Reihenbuser 1. BA

Am Heimathaus, Wiggersbusch
48157 Münster Ost (Handorf)

LPH 05_AUSFÜHRUNGSPLANUNG				Vorabzug		
Haus 16A - GRU 1.0G						
Planart					Bereich	
Grundriss					1. Obergeschoss	
MASSSTAB M 1:50	Bearbeitet AD	Plandatum 17.07.2025	Änderungsdatum 25.09.2025	PROJEKT-NR. WIE	PLAN-NR. C 6 01	INDEX -

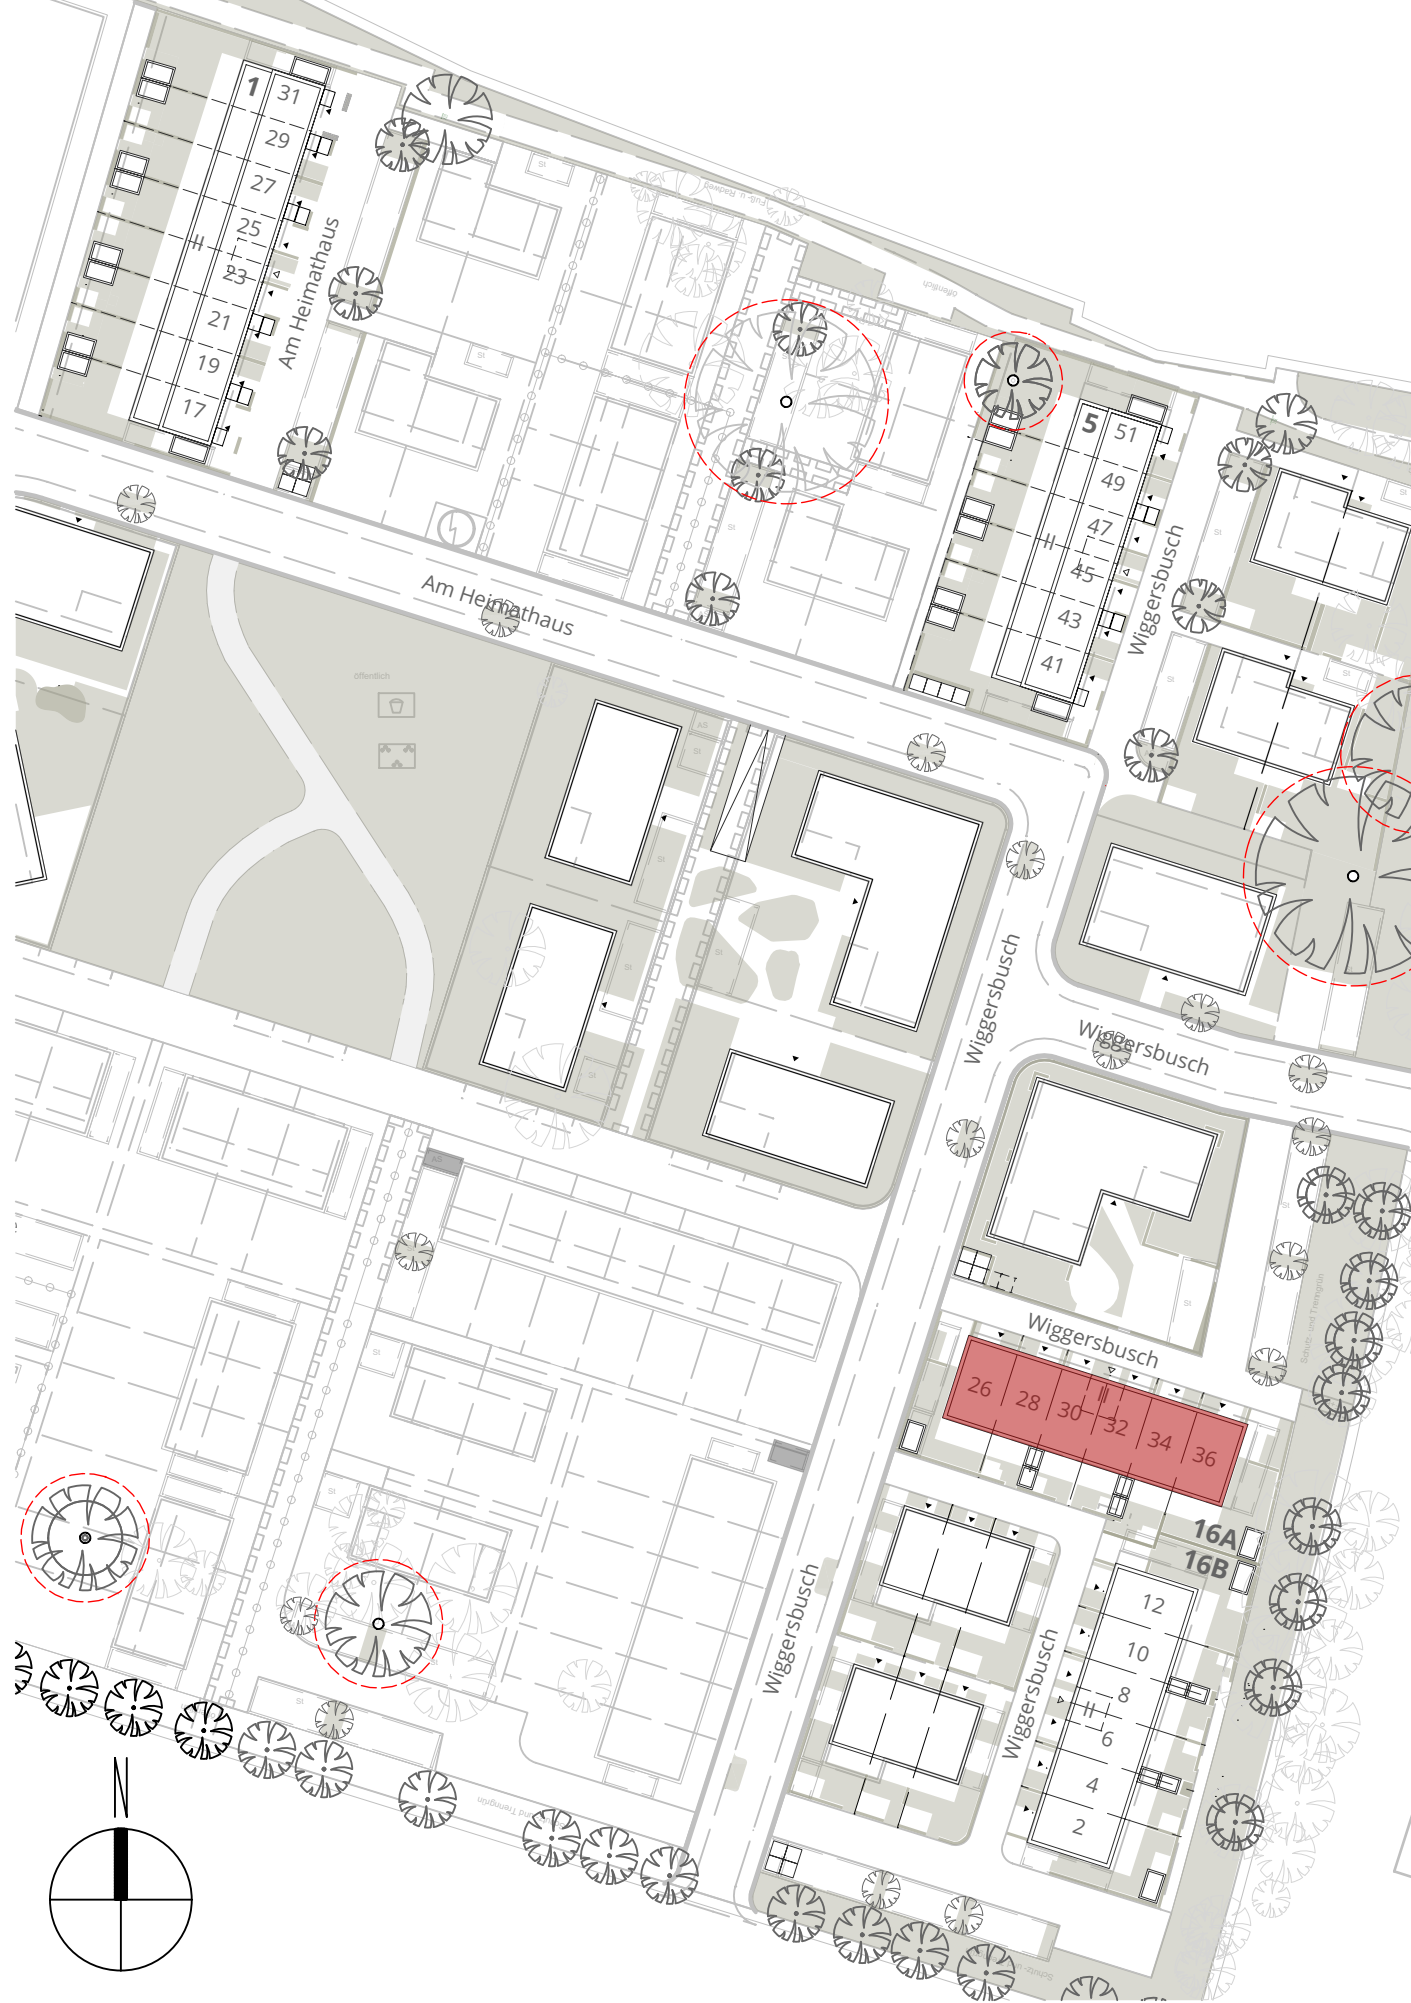
Neue OK FF ist noch nachzunennen.

Die Geometrie ist abzüglich 2.OG identisch zu Haus 05.

Hochbauplanung ist gleichermaßen für Haus 16A anzunehmen, da es sich um baugleiche Baukörper handelt.
